## Připomínky města Šlapanice k územnímu plánu Brna - červen 2021

E-1	Lehká výroba	Slatina	prověřit možnost rozšíření návrhových ploch lehké výroby včetně dopravní infrastruktury v lokalitě, koordinovat s prověřovaným rozšířením dálnice (Sla/R3)
-----	--------------	---------	--

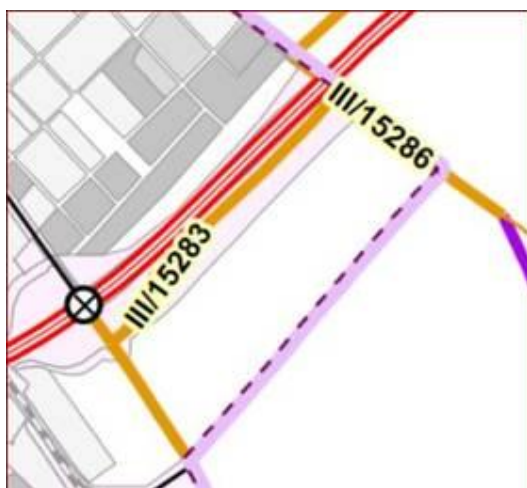
### 1) Město Šlapanice nesouhlasí s vymezením územní rezervy E1.

Realizací dálnice došlo k nelogickému oddělení části katastrálního města Brna, které od té doby prostorově i funkčně jednoznačně souvisí s nezastavěným (a nezastavitelným!) územím Šlapanic. Územní plánování – pokud není chápáno jako relikv modernismu – není jen vymezováním a exploatací funkčních ploch, ale především utvářením krajiny v symbióze se zastavěným územím sídla. Jihovýchodní hranice zmíněné plochy E1 je nejenom současnou katastrální hranicí, ale především vyvýšenou linií - hřebenem táhnoucím se od trolejbusové zastávky na ul. Brněnské (místní název „Hraničky“). Od ní klesá terén (pole) na jihovýchodní stranu směrem k městu, a na opačnou severozápadní stranu směrem k dálnici, kterou tak alespoň zčásti odclouhuje. Je to velevýznamný krajinnotvorný prvek na šlapanickém horizontu, který by snesl alej, ale nikoliv haly lehké výroby přetékající ze Slatiny přes dálnici...

Jedinou věc, kterou je město Šlapanice se znalostí věci připraveno v této ploše akceptovat, je navržený obchvat Slatiny (kom. III/15283) – tak jak je v ÚPmB navržen...tedy vedený paralelně s dálnicí, co nejbližší:
